PRONUNCIAMIENTO N° 257-2024/OSCE-DGR

Entidad : Municipalidad Provincial de Nasca

Referencia : Licitación Pública N° 9-2023-MPN/CS-1, convocada para la “adquisición de camión compactador, camioneta, volquete y minicargador; además de otros activos en el(la) para la Municipalidad Provincial de Nasca Distrito de Nasca, Provincia Nasca, Departamento Ica, con CUI N° 2606940”.

Respecto a las “dimensiones de la caja compactadora”

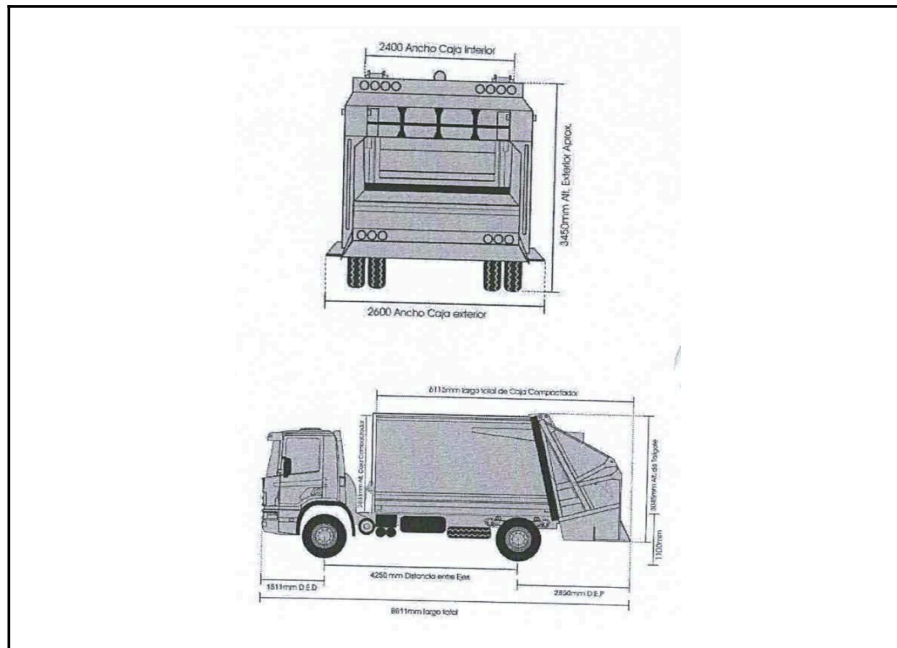
El participante PROYCONCI CONTRATISTAS GENERALES S.A.C. cuestionó la absolución de la consulta y/u observación N° 7, toda vez que, según refiere:

*“Observamos que se establezca una medida a las dimensiones de la caja de almacenaje y/o caja compactadora incluida el talgeit, dado como bien lo menciona el postor NO RESULTA DETERMINANTE las dimensiones del bien pues lo que se requiere es que el mismo cumpla con una caja compactadora con capacidad de 15m3, por lo que **solicitamos se SUPRIMA dicha exigencia y la medida de la caja compactadora sea de acuerdo al fabricante**”* (El resaltado y subrayado es agregado).

Es así que mediante la consulta y/u observación N° 7 se solicitó **suprimir** las referidas imágenes correspondientes a las dimensiones del bien a adquirir; ante lo cual, el comité de selección decidió acoger parcialmente lo solicitado, **señalando que las dimensiones en las imágenes con +/- 6%.**

En vista de ello, el recurrente cuestionó dicha absolución argumentando que no resultaría determinante **establecer medidas** a las dimensiones de la caja de almacenaje y/o caja compactadora, pues el mismo se requiere en base a una capacidad de 15m³; por lo tanto, solicita **suprimir** dicha condición.

*La caja compactadora solicitada con **las dimensiones requeridas, asegura que este pueda transitar por calles angostas y cumplir así nuestro objetivo RECOLECCION DE RESIDUOS SOLIDOS. Es así que teniendo esta definición y a sabiendas que dentro del mercado existen una diversidad de marcas cumplen con este requerimiento, pero al analizar la observación de postor, y dar así mayor oportunidad de postores estamos ampliando las dimensiones a +- 6%, y así tener la mayor participación***” (El resaltado y subrayado es agregado).

De lo expuesto, se desprende que la Entidad a través del Informe Técnico posterior, como mejor conocedora de sus necesidades, y en ejercicio de sus facultades descritas en el artículo 29 del Reglamento, ratificó su requerimiento al indicar que las dimensiones especificadas garantizan la capacidad del camión para transitar por calles estrechas y cumplir con el propósito de la recolección de residuos sólidos. Además, como resultado de la absolución de la consulta y/u observación en cuestión, se amplió las dimensiones en un +- 6%, con la finalidad de fomentar la participación de los potenciales postores.

En ese sentido, considerando que la pretensión del recurrente estaría orientada a que, se suprima el gráfico que contiene las dimensiones del camión compactador y, en virtud de que la Entidad como mejor conocedora de su necesidad argumentó su posición, este Organismo Técnico Especializado ha decidido **NO ACOGER** el presente cuestionamiento, máxime si existiría pluralidad de proveedores y marcas con capacidad de cumplir dichas condiciones.
